Ønsker å gjøre følgende endringer i KL-anlegget
Lørdag 14. September 2019

000	Erstatning for EK.103864-000. Endret tittelfelt og symboler	22.06.2018	AKHSHE	Meland	TNS
Rev.	Revisjonen gjelder	Dato	Tegnet av	Kontrollert av	Godkjent av
KONGSVINGERBANEN BLAKER-(ÅRNES) BANE 0300 KM 41.445-57.484		Målestokk	Fritekst 1	100% = A3	
		%	Fritekst 2		
			Fritekst 3		
KONTAKTLEDNINGSANLEGG-KOBLINGSSKJEMA		Produsent			
		Prod.tegn.nr.			
		Erstatning for	EK.103864-000		
		Erstattet av			
BANE NOR		Tegningsnummer:	EH-008315-000		Rev.: 000

RÅNÅSFOSS ST.

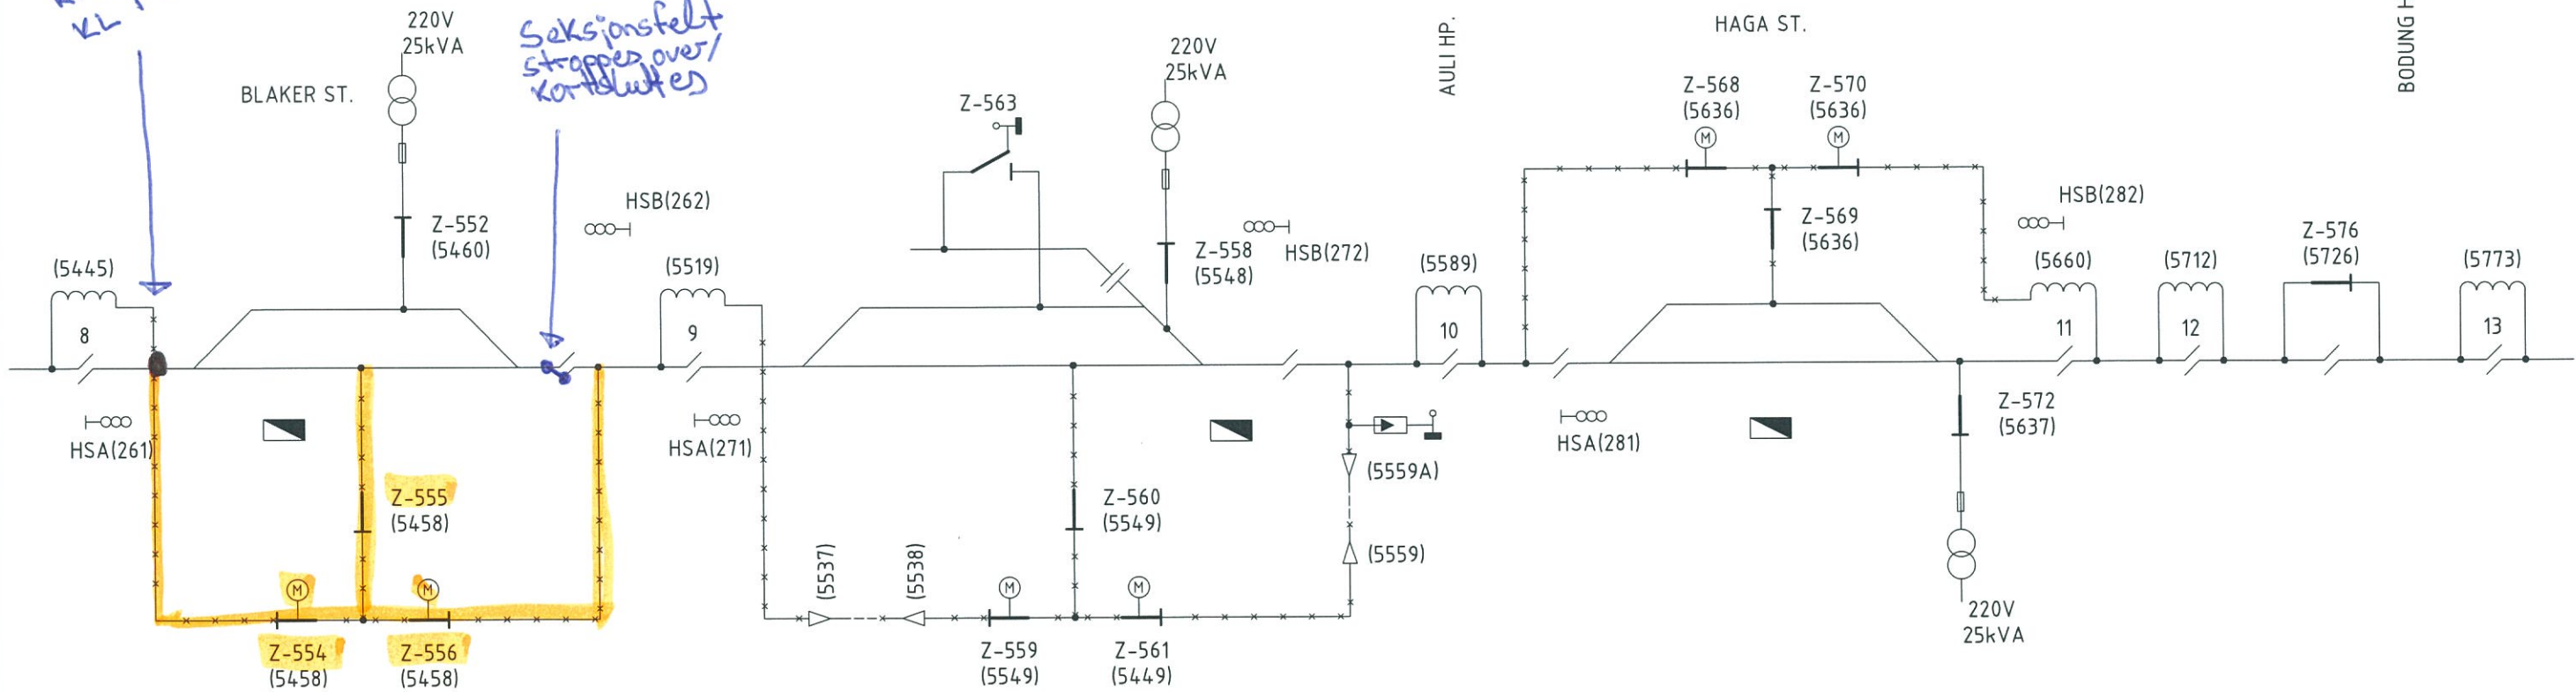
Sugetråfo 8 kobles direkte til KL i seksjonsfelt

Seksjonsfelt strappes over/kortsluttes

NB! Ikke symetri om seksjonsdele og hovedsignal - ved Innkjør B Blaker

FL rives og fjernes over stasjon.
Bryter Z-554 settes ut av drift, og demonteres.
Bryter Z-555 settes ut av drift, og demonteres.
Bryter Z-556 settes ut av drift, og demonteres.
